01.07.2003	Index K Bestandsplan

Bauvorhaben: **KALK KARREE**
ÄMTERBEBAUUNG
DILLENBURGER ALLEE

Planbezeichnung: **GRUNDRISS BT1
4. OBERGESCHOSS**

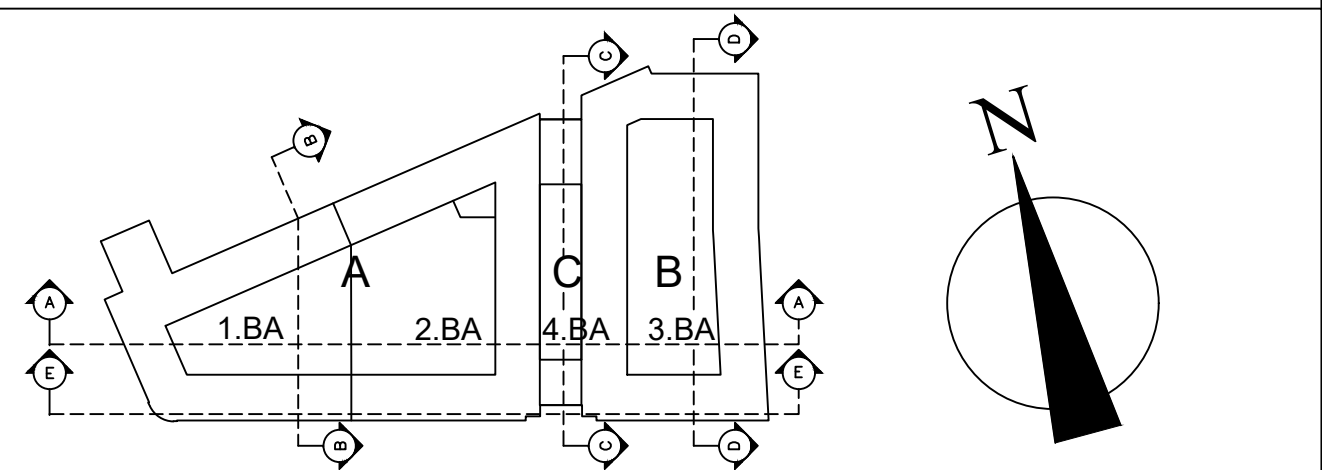
DATUM	ÄNDERUNG
04.05.2001	Achse 97 Aufzugstür gespiegelt
15.05.2001	Schallschutz Treppenhaus
28.05.2001	Achse 98/Teeküche: Schacht, Entrauchung Aufzug
28.05.2001	Achse 98 Tür von Büro und Teeküche versetzt

14.09.2001	Stützen+UZ von 0.25 auf 0.32 geändert
14.09.2001	lichte Höhe UK UZ Achse A = 2.25
14.09.2001	bei Achse 98: Stütze 32/50 statt Wandvorlage
14.09.2001	UZ Achse 86-96/B: H = 0.70 statt 0.42

14.09.2001	Eintrag der neuen Raumnummern
14.09.2001	Durchbrüche von K+S nachgetragen
15.10.2001	Eintrag der Feinbelegung der Stadt Köln mit folgenden Änderungen: Verschieben diverser Bürotrennwände, Verschieben von Bürotüren, zusätzliche Büroverbindungsstüren, erhöhen Schallschutz bei Büros der leitenden Angestellten, Achse 99-101: Sporträume

26.10.2001	Änderung der Feinbelegung Achse 109/110: Vorsicht Flurwand
26.10.2001	Achse 108, Putzraum: Wände F90, Tür T30
02.11.2001	Achse 103-104: Änderung der Raumaufteilung (ZBV zusätzlich)

10.12.2001	Spiegeln diverser Büroverbindungsstüren
21.01.2002	Ändern der WC-Anlage
21.01.2002	Achse 98/Teeküche: Schachtl. entfällt
04.03.2002	Achse 8/9: Tür gespiegelt

05.04.2002	RS-Tür von Achse 106 nach Achse 107 verschoben
07.08.2002	Index I Raumnummern nach Gebäudewirtschaft der Stadt Köln überarbeitet
27.01.2003	Index J Raumnummern nach Gebäudewirtschaft der Stadt Köln überarbeitet
